**Avis délibéré de la mission régionale
d'autorité environnementale
Hauts-de-France
sur le projet de construction d'un parc agrivoltaïque sur la commune
de Quincy-sous-le-Mont (02)
Étude d'impact d'octobre 2024**

n°MRAe 011158/A P

Figure 2: Zonage de l'implantation du projet (source : page 350 de l'étude d'impact)

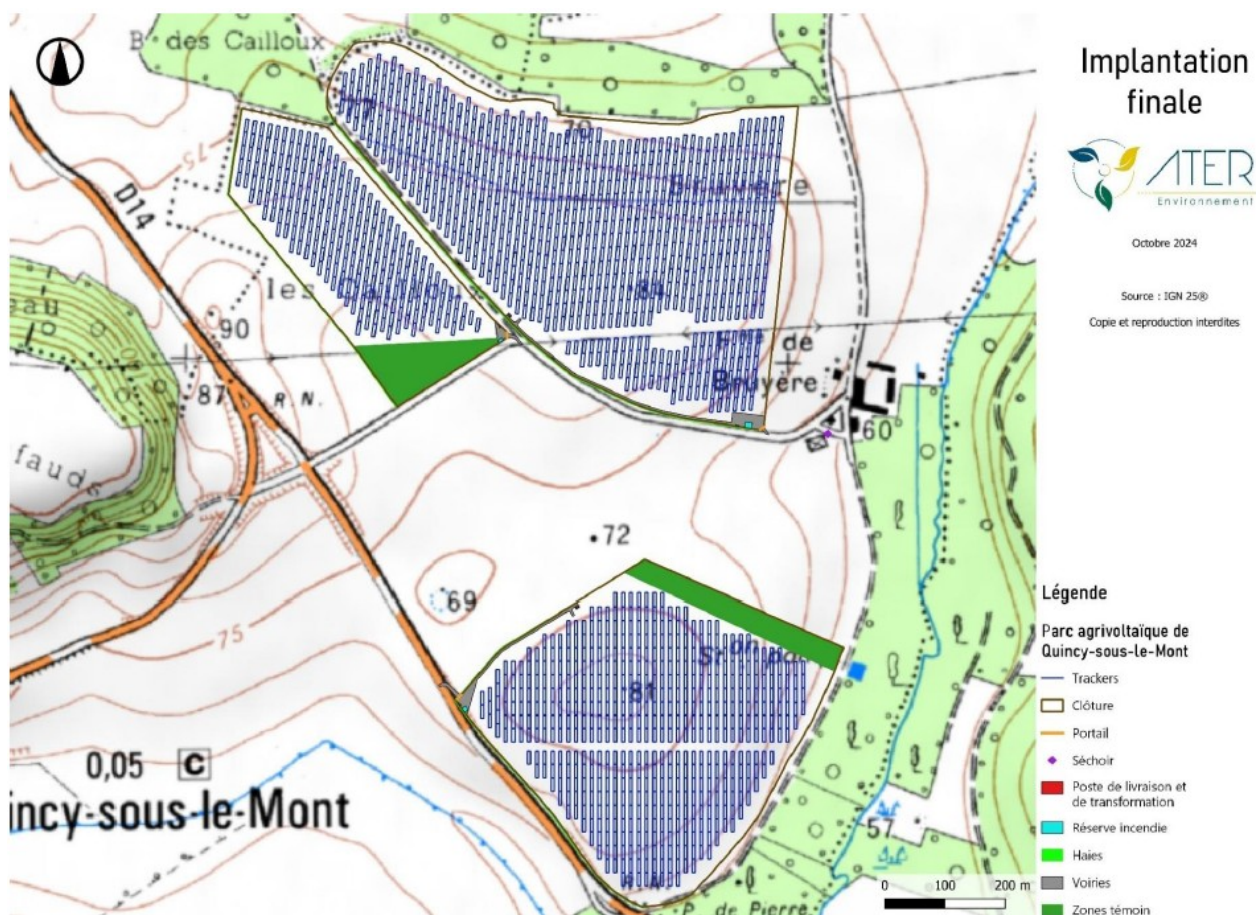
Les postes de transformation et de livraison sont cités en légende mais ne figurent pas dans les cartes de l'étude d'impact. Cela ne permet pas d'identifier leur localisation dans la zone d'implantation du projet.

L'autorité environnementale recommande d'identifier la localisation des postes de transformation et de livraison afin de mieux évaluer leurs impacts potentiels.

Figure 5: Plan de la variante 3 (source : page 333 de l'étude d'impact)

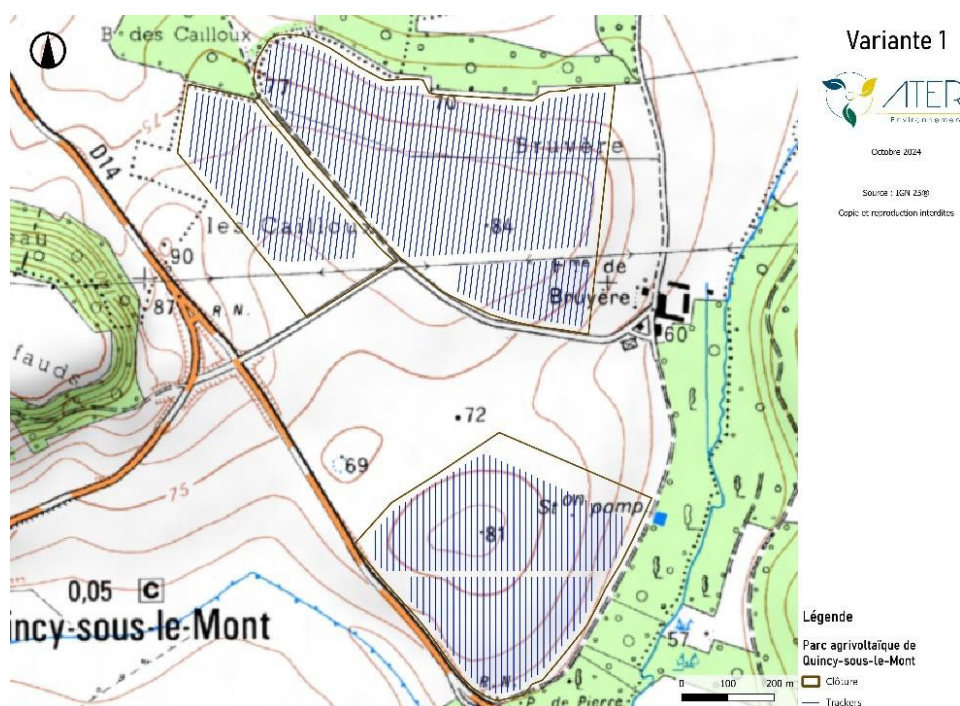
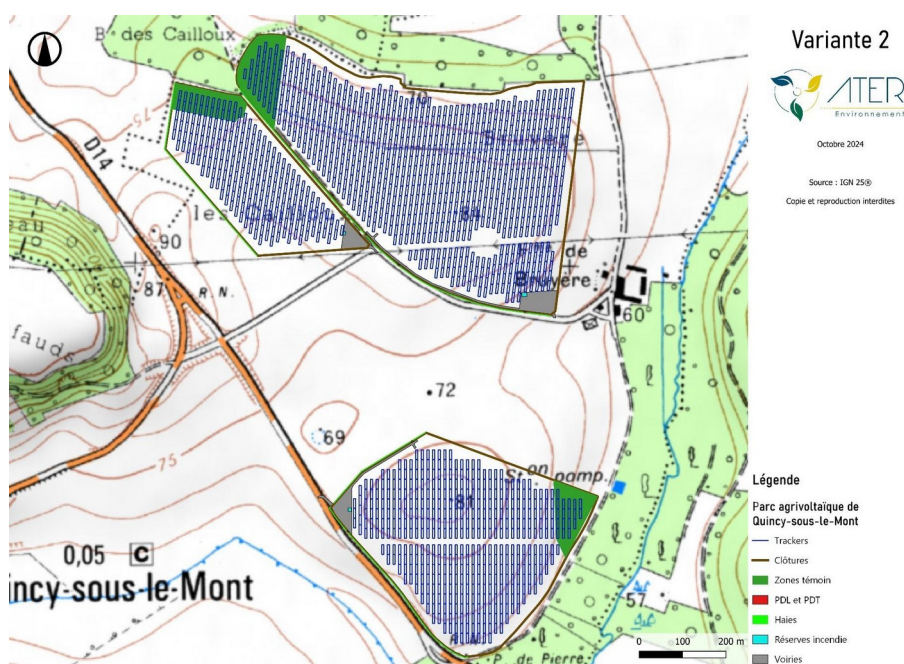
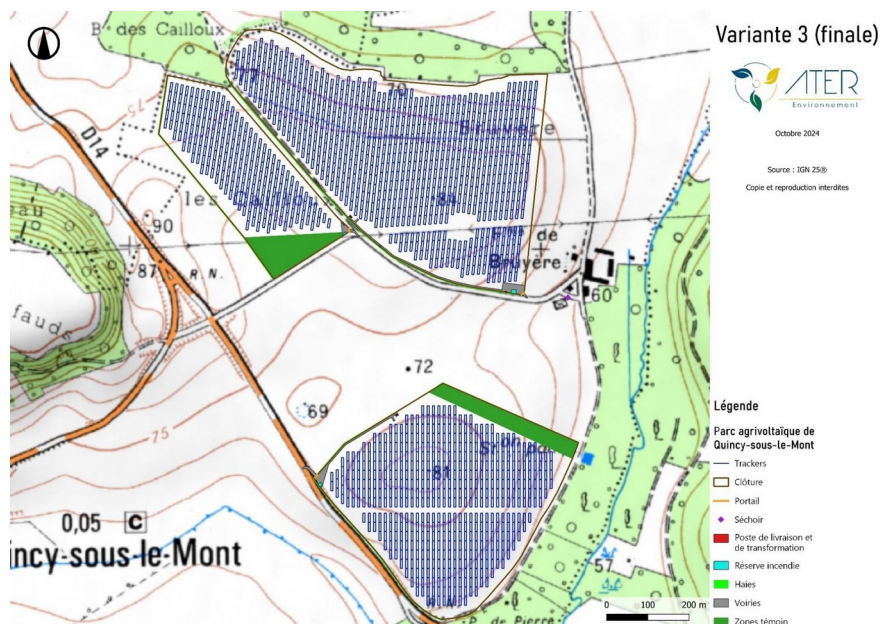
Le dossier conclut que la variante 3 retenue est celle présentant la meilleure prise en compte de l'environnement. Cependant, ainsi que cela est développé ci-après dans le présent avis, la variante choisie a des impacts négatifs à caractériser sur la biodiversité (cf. partie II-4).

L'autorité environnementale recommande, au regard des impacts résiduels négatifs significatifs du projet sur l'environnement, et notamment sur les chauves-souris et les oiseaux, de compléter l'étude de variantes avec moins d'impacts environnementaux.
